Vår referanse:
15/255471-3

Vår dato:
04.07.2016

Godkjenning av avkjørsel på fv. 248 levegen – gnr. 49 bnr. 1 – Meland kommune

Fv. 248 Ievēgen, Meland komune
Gnr. 49 bnr. 1
03.03.2016
Mālestokk 1:500
Statens vegvesen

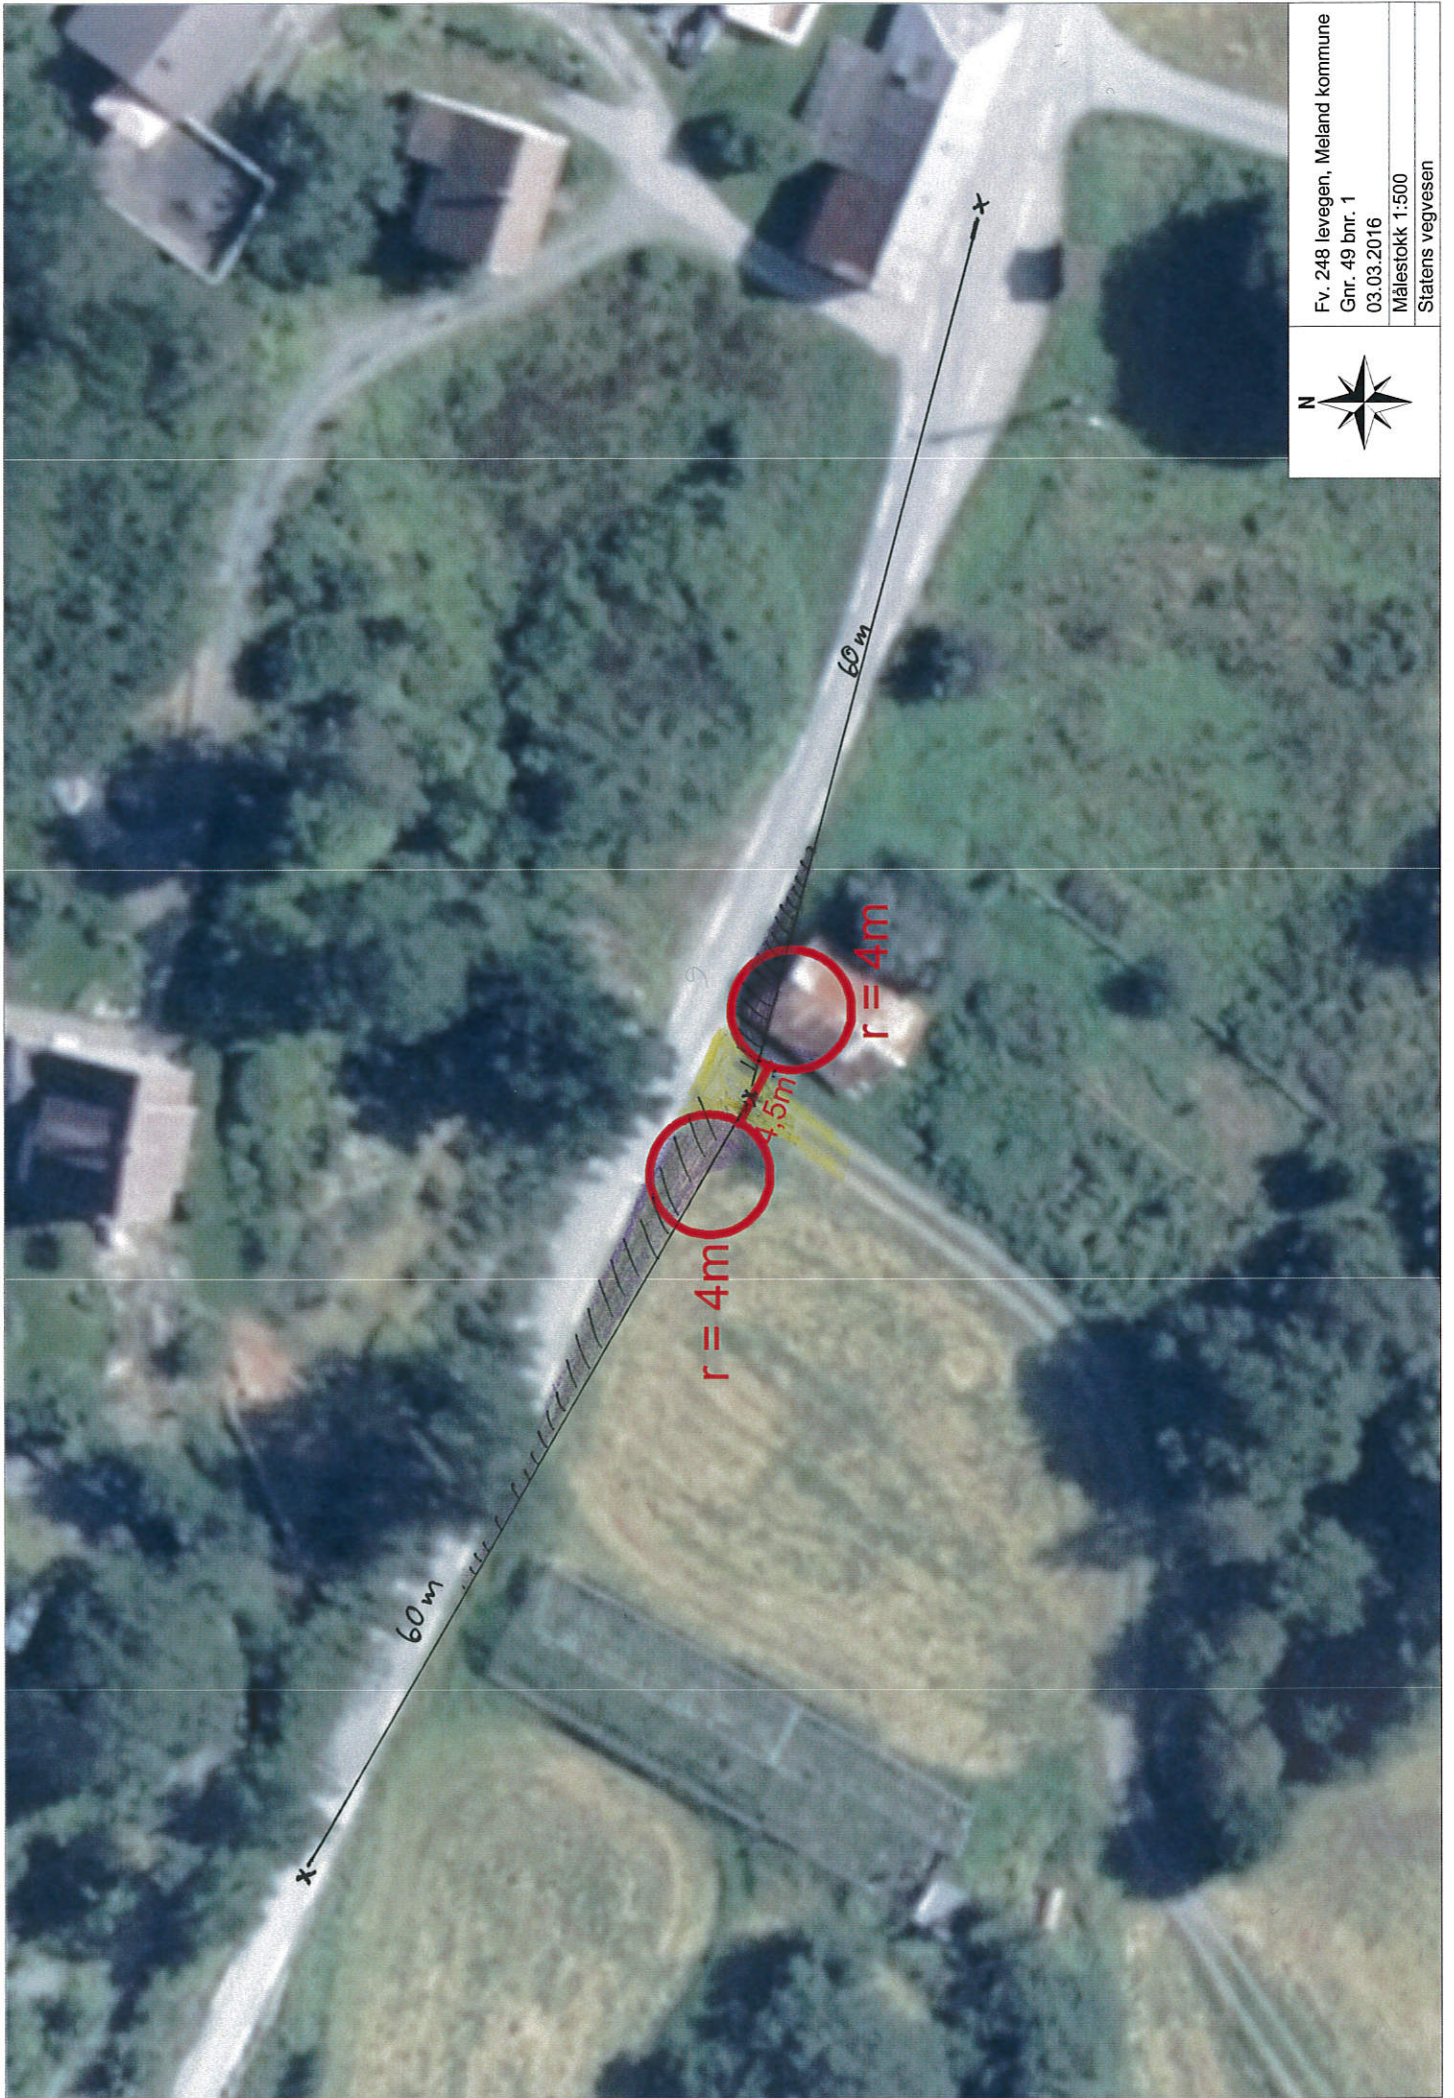
Statens vegvesen har vært på befaring den 04.07.2016, og vurderer nå avkjørselen som tilfredsstillende for den omsøkte bruken. Sikten er utbedret ved at bygning/skur er fjernet og postkassestativet er flyttet ut av siktsonen. Det var noe avvik i radius, men vi vurderer forholdene som tilfredsstillende ut fra dagens trafikkgrunnlag.

3. Tillatelsen gjelder for følgende formål: Utvidet bruk av avkjørsel for én ny bolig.
4. Eieren eller brukeren av avkjørselen som tillatelsen gjelder for, har ansvar for at frisikten og andre krav til avkjørselen til enhver tid er oppfylt, jf. vegloven § 43. Såfremt dette ikke skjer, kan avkjørselstillatelsen bli trukket tilbake. Krav til frisikt 4 meter inn i avkjørselen er 60 meter til hver side.
5. Tillatelsen gjelder kun tilknytningspunktet til fylkesvegen.
6. Privatrettslige forhold, blant annet nabo- og eiendomsforhold, må søker selv ivareta og innhente rettigheter til. Dette gjelder blant annet bruk og vedlikehold av avkjørsel, frisiktsoner og adkomstveg. Slike rettigheter bør tinglyses.
